## JRR-3 制御棒の地震計スクラム検知から挿入までの時間について

令和 2 年 7 月 29 日

日本原子力研究開発機構

### 【R2.7.8 コメント】

地震時における制御棒挿入の時間経過イメージ

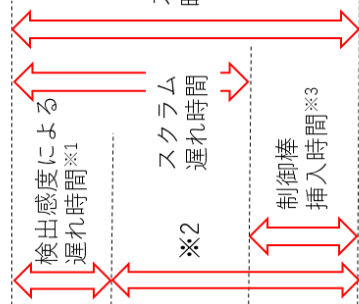
制御棒の挿入に係る時間経過について、図等を用いて説明すること。

スクラム信号発生から制御棒切り離しまでの時間（資料中③～④）の考え方を示すこと。

また、地震動がスクラム設定値を超えてからスクラム信号検知となるまでの時間（3 ページイメージの①～②）については、地震計には検出感度が非常に高いサーボ型加速度計を用いて 3 方向をリアルタイムで観測しているため、遅れはないものと考えられる。更に地震計がスクラム信号を発生してから制御棒の電源遮断までの時間（3 ページイメージの③～④）についても電気信号の送受信による遅れ時間であり、十分に無視できるものである。なお、当該地震計については今回変更が生じる設備ではなく、その機能は毎年点検校正を実施し、定検にて確認いただいているものであり、十分な信頼性を有しているものとする。

- ①地震波がスクラム設定値  
(水平：80gal、鉛直：40ga) 到達
- ②地震計が加速度を検知
- ③地震計からスクラム信号発生
- ④スクラム信号を受け、電源遮断  
(制御棒挿入開始時刻)
- ⑤全ストローク量の80%まで落下  
(制御棒挿入完了時刻)

- ※1：検出器には検出感度の非常に高いサーボ型加速度計を用いているため、遅れ時間はないとする
- ※2：設置時に実機を用いて加振試験を実施し、1秒以内であることを確認している
- ※3：使用前検査及び定期検査において挿入時間を確認（実力としては500ms以下（R2.4.3及びR2.4.10）に実施した制御棒可動装置の一部更新に係る使用前検査では予備品含め8体検査を行い、最大で482ms）
- ※4：全引抜位置に対する割合
- ※5：挿入性を確認する全ストローク量に対する80%挿入位置

【参考】 制御棒加振試験写真

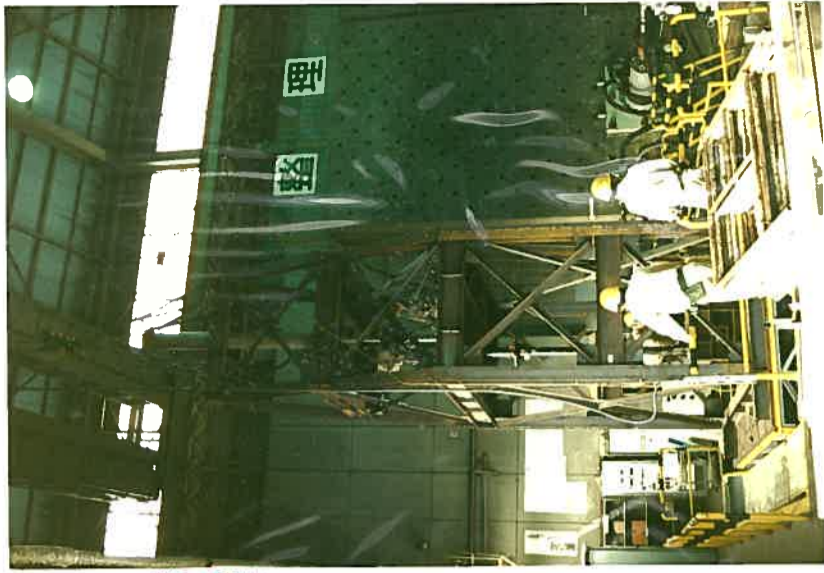
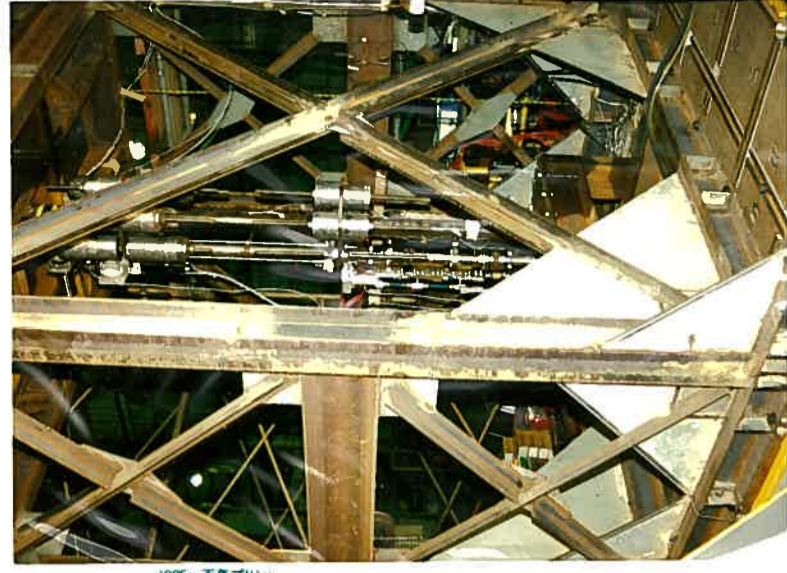
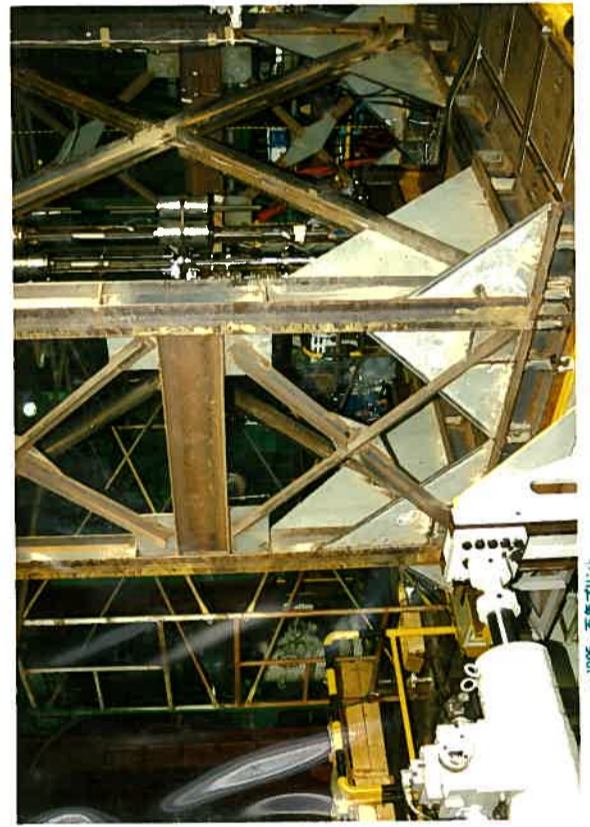
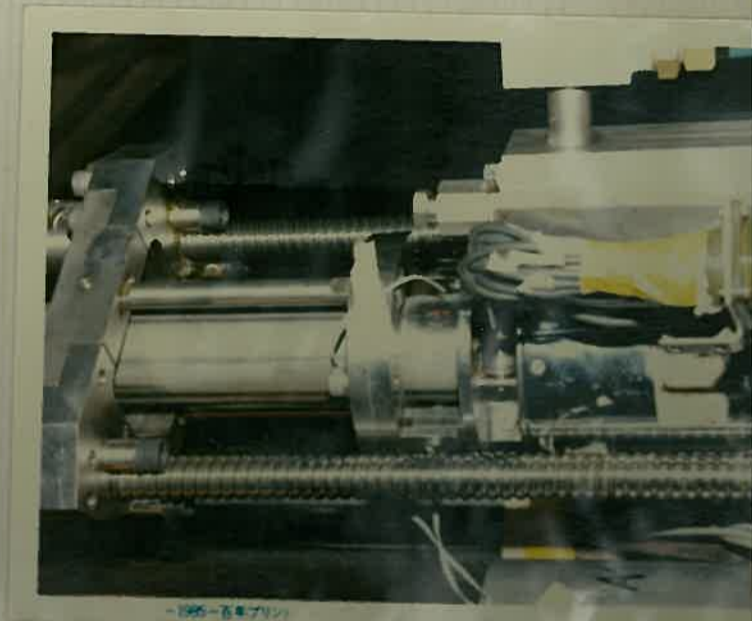
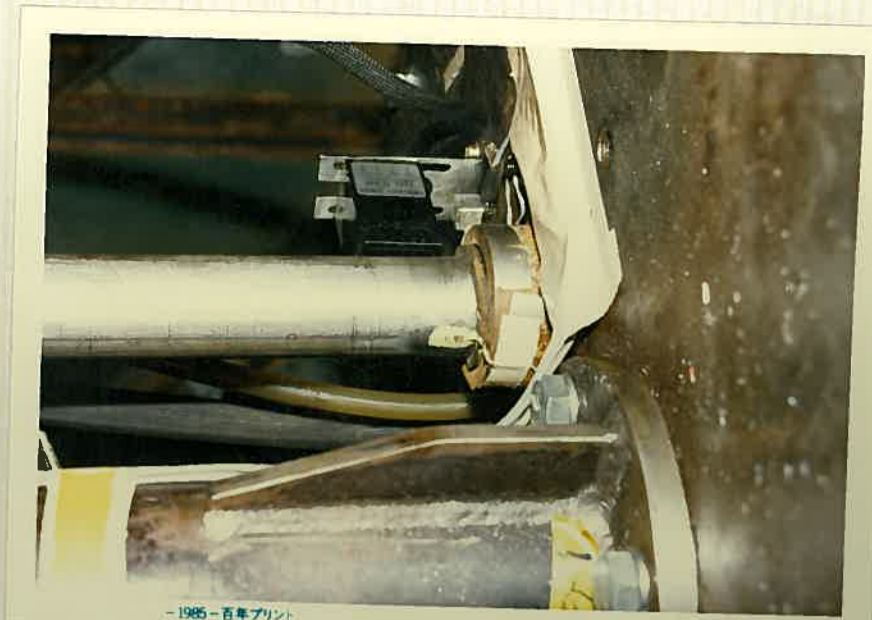
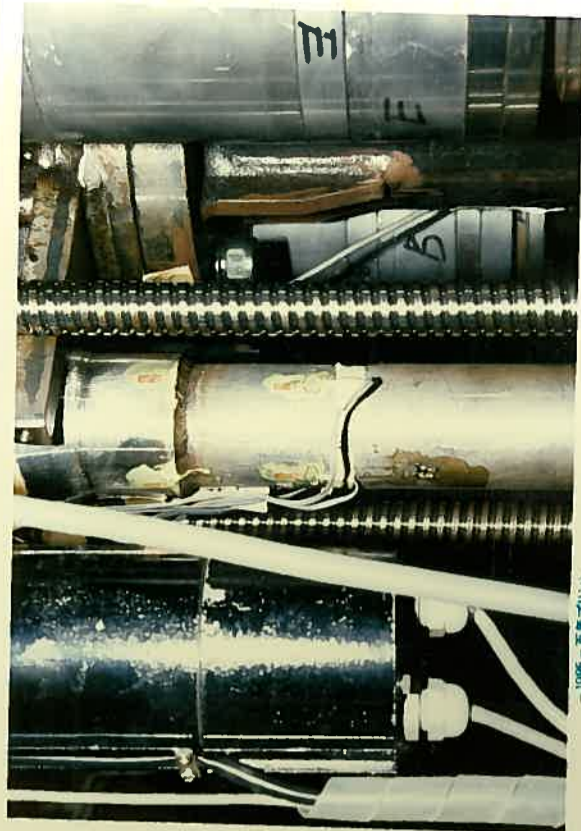
制御棒の挿入性について、その 13 申請書に「スクラム信号検知から制御棒が炉心に挿入されるまでの時間は最大 1 秒である。」とあるが、スクラム信号検知から制御棒の挿入が開始されるまでの時間を示すこと。

JRR-3 における地震時の制御棒のスクラム時間については、平成 2 年の原子炉改造時に実機を用いたスクラム試験を実施しており、加振台の上に制御棒、制御棒駆動装置及び地震計を設け、静的試験及び模擬地震波を用いた加振試験を行っている（【参考】制御棒加振試験写真参照）。よって、実機を用いて地震計の信号検知から制御棒挿入（全ストロークの 80%）までの時刻（3 ページイメージの①～⑤）をスクラム時間として 1 秒以内であることを試験により確認している（JRR-3 の改造その 5 添付計算書 II-2-1 「地震時における制御棒の挿入性についての検討」（昭和 62 年 4 月 6 日 61 安（原規）第 218 号をもって認可）参照）。
